## Rapport de contrôle d'installations électriques à basse et à très basse tension

**RÉF. 106/2025/105563/D01:1**

**DATE DU CONTRÔLE** 02/06/2025 (11:00 - 11:45) **AGENT VISITEUR** Xavier Lepage  
**ADRESSE DU CONTRÔLE** Rue de Longeau 19 - 5100 Namur **TYPE DE CONTRÔLE** Visite de contrôle (6.5.)

**Adresse de l'installation** Rue de Longeau 19 - 5100 Namur  
**Type de locaux** Unité d'habitation (maison)  
**Objet du contrôle** Demande dans le cadre d'une vente  
**Propriétaire**  
**Responsable des travaux** 0503943803  
**Dérogations applicables/appliquées** Installations électriques domestiques ancien RGIE (8.2.2.)

Schéma(s) unifilaire(s) de l'installation

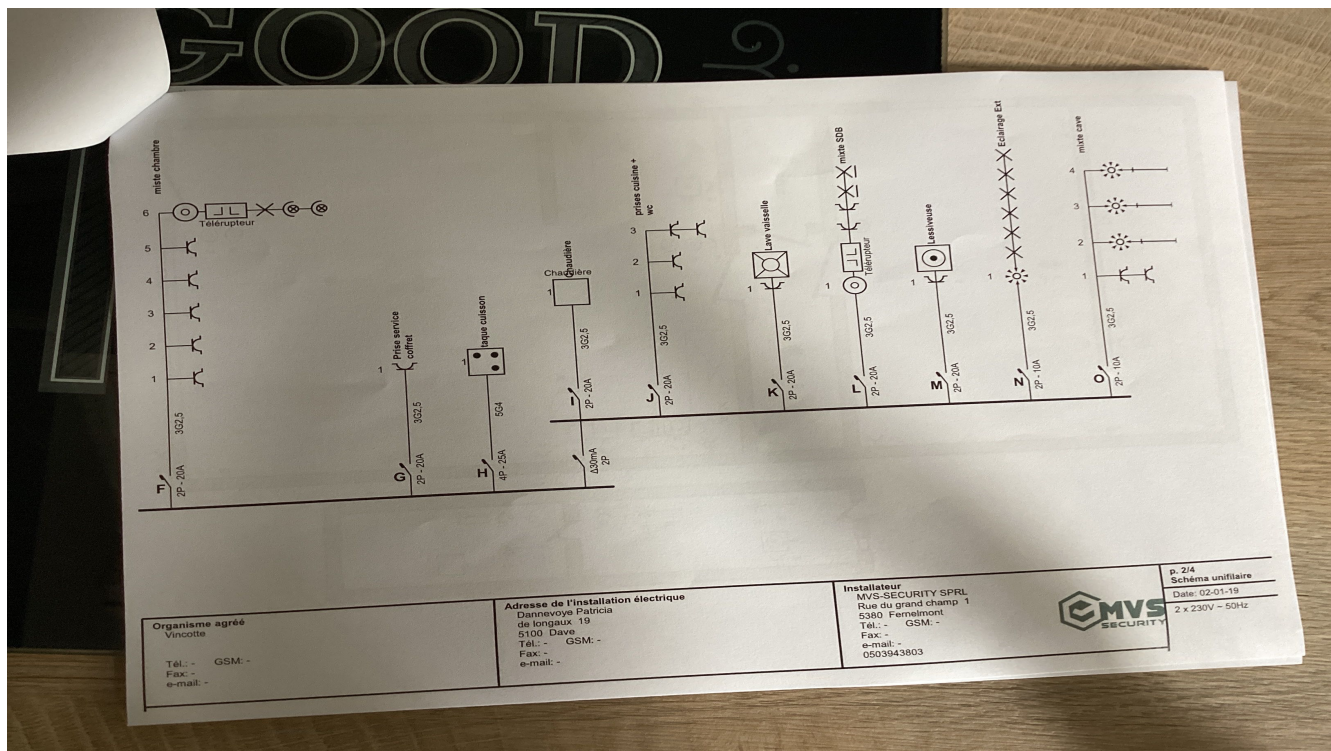
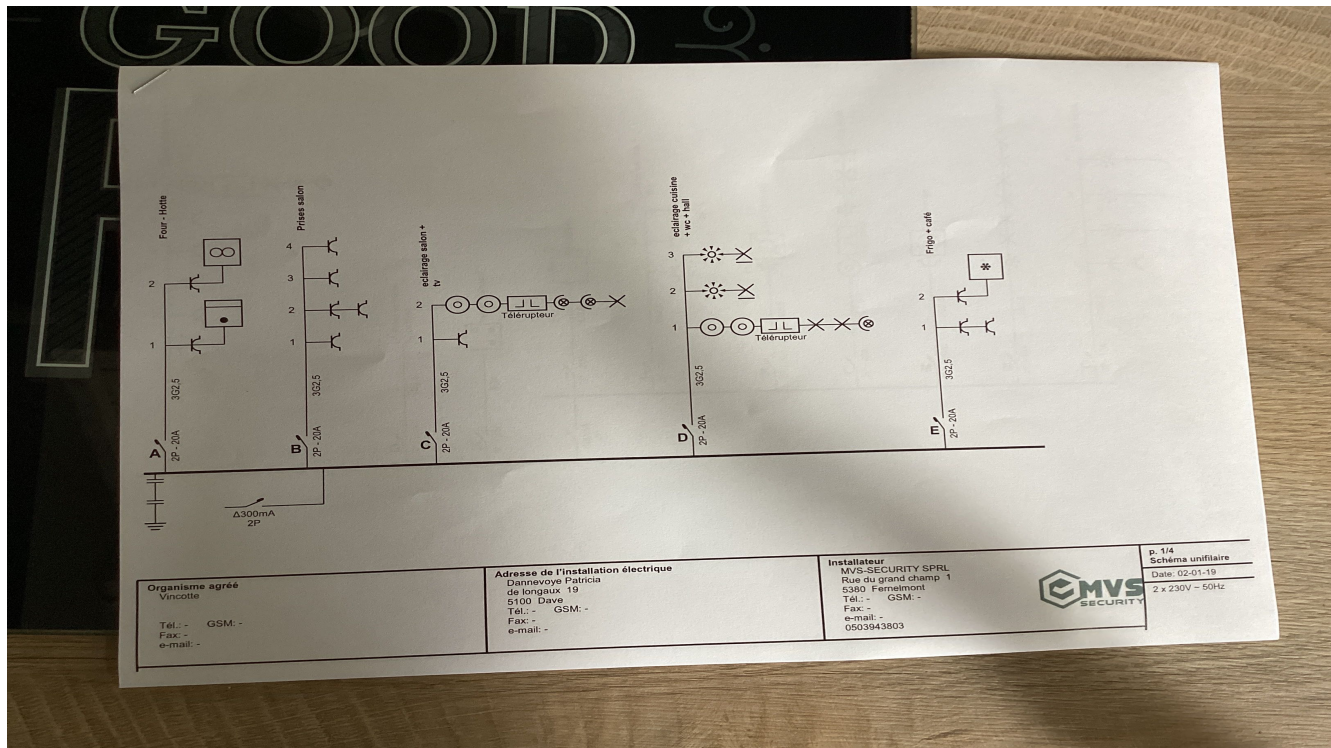
- Les schémas unifilaires et plans de position ne correspondent pas à la réalité. - 3.1.2.;6.4.6.;6.5.7.;9.1.2.
